STAVBA: Nástavba školní budovy ZŠ Sokolova ORG 5402		4									
ÚSEK: D.1.6-180219 Výtah											
NÁVRH NA OCENĚNÍ ZMĚNY NÁVRH NA OZNÁMENÍ Č.: 4 Vybourání žbet. základu PŘÍKAZ KE ZMĚNĚ

STAVBA: Nástavba školní budovy ZŠ Sokolova ORG 5402		4																
ÚSEK: D.1.6-180219 Výtah																		
NÁVRH NA OCENĚNÍ ZMĚNY Vybourání žbet. základu		NÁVRH NA OZNÁMENÍ Č.: 4 PŘÍKAZ KE ZMĚNĚ																
KOMU: OI MMB OD: Tocháček spol. s.r.o. DATUM: <u>1.6.2020</u> ODESLÁNO: POŠTOU: KURÝR: FAX: OSOBNĚ: MAIL:																		
PŘEDMĚT ZMĚNY: Vybourání železobetonového základu DOTČENÉ MÍSTO: Nástavba školní budovy ZŠ Sokolova ORG 5402 ODKAZ NA VÝKRESY: ODKAZ NA SOUPIS PRACÍ: ZL 04_ Vybourání základu ve výkopu pro výtahovou šachtu _Méněpráce ZL 04_ Vybourání základu ve výkopu pro výtahovou šachtu _Vícepráce ZL 04_ Vybourání základu ve výkopu pro výtahovou šachtu _Rozdílový rozpočet ODKAZ NA JINOU ČÁST SMLOUVY:																		
NÁVRH OCENĚNĚNÍ:

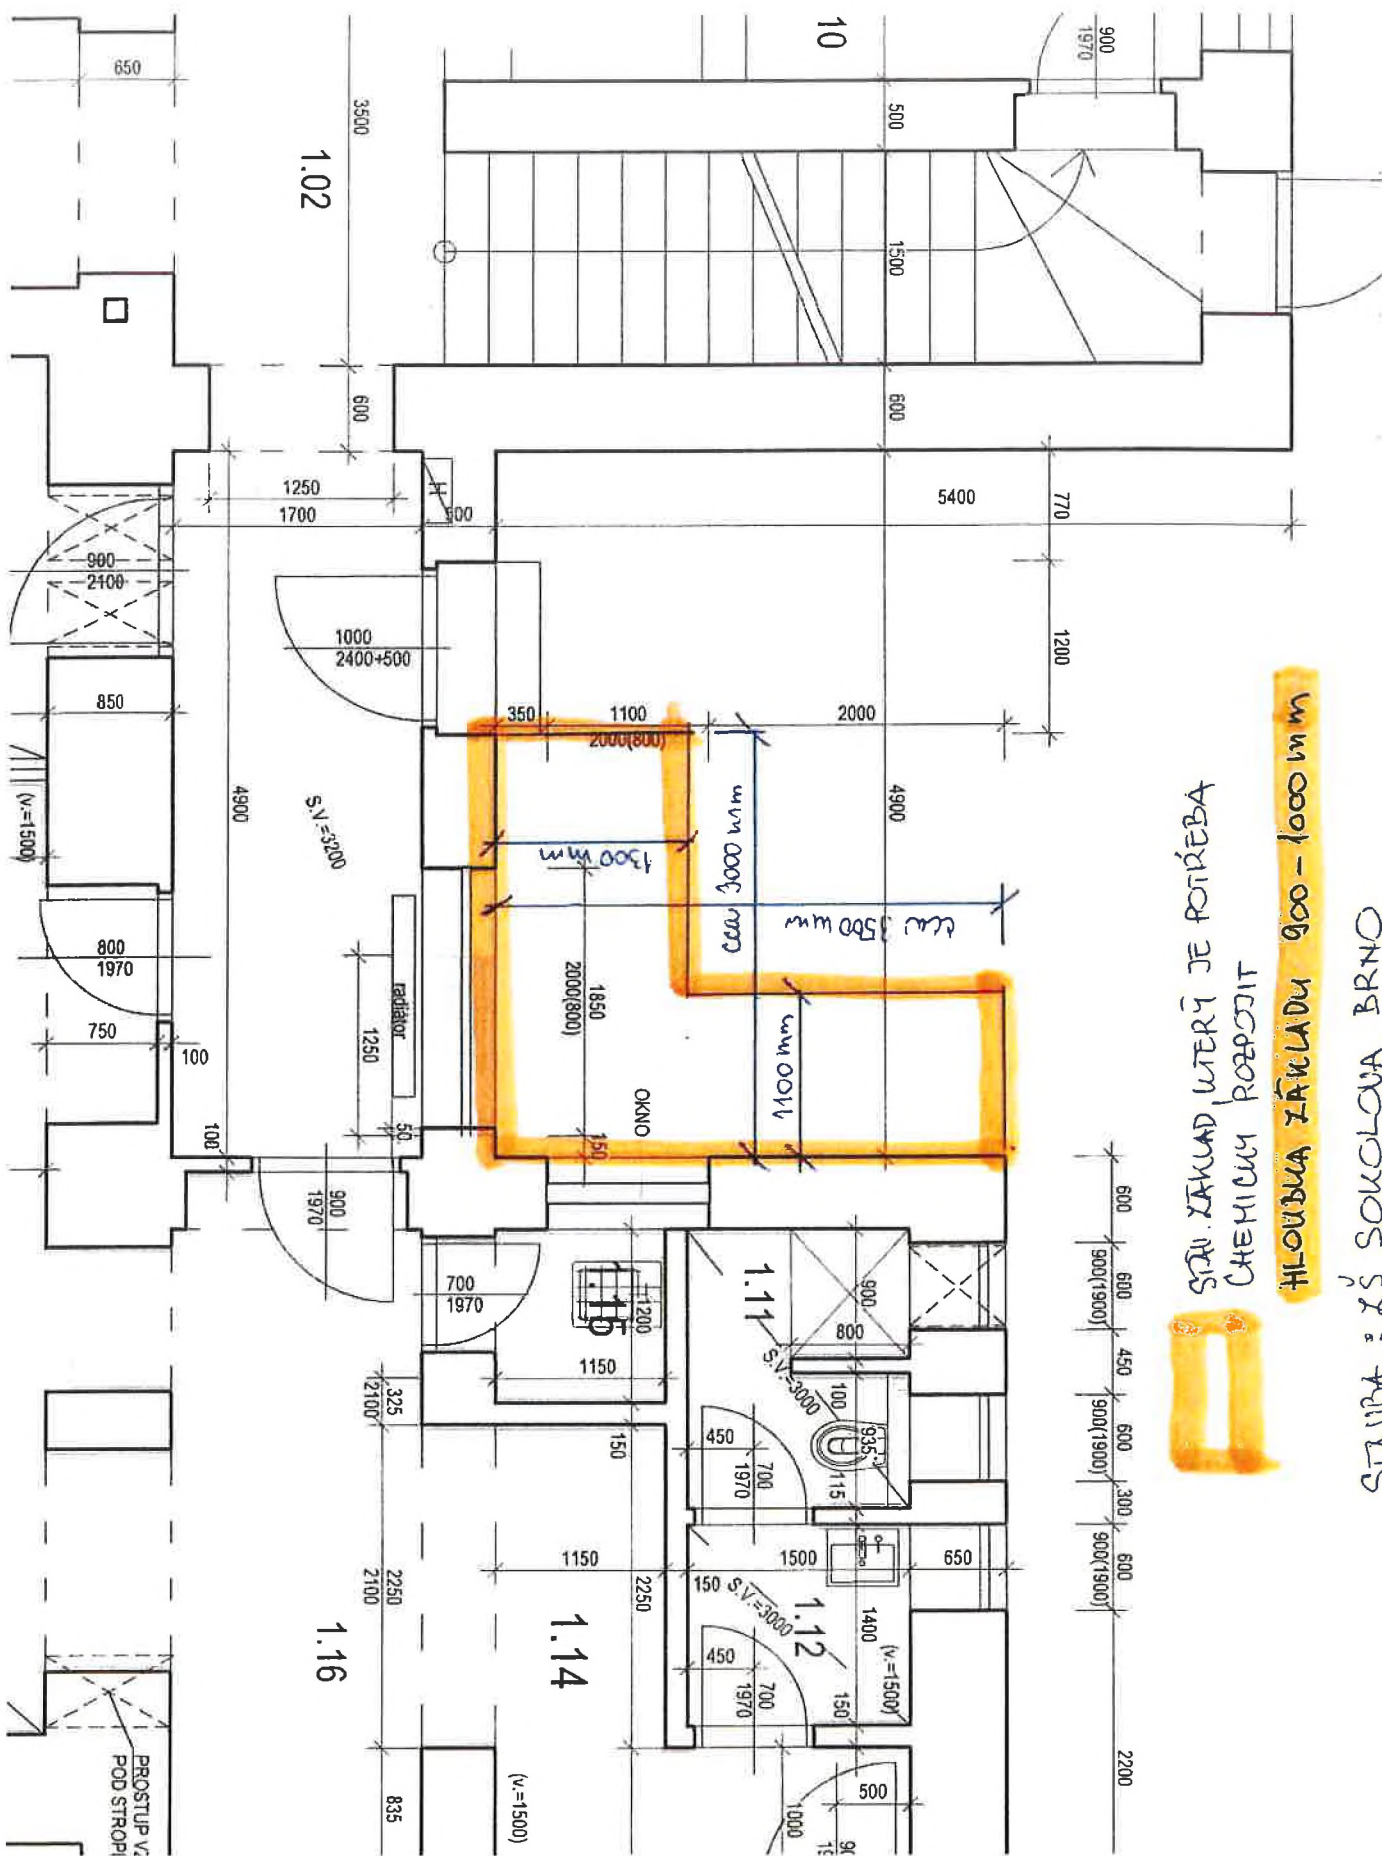
STAV ZÁKLAD, KTERÝ JE POTŘEBA
CHEMICKY ROZPOJIT

HLAVNÍ ZÁKLAD - 600 mm 600 mm
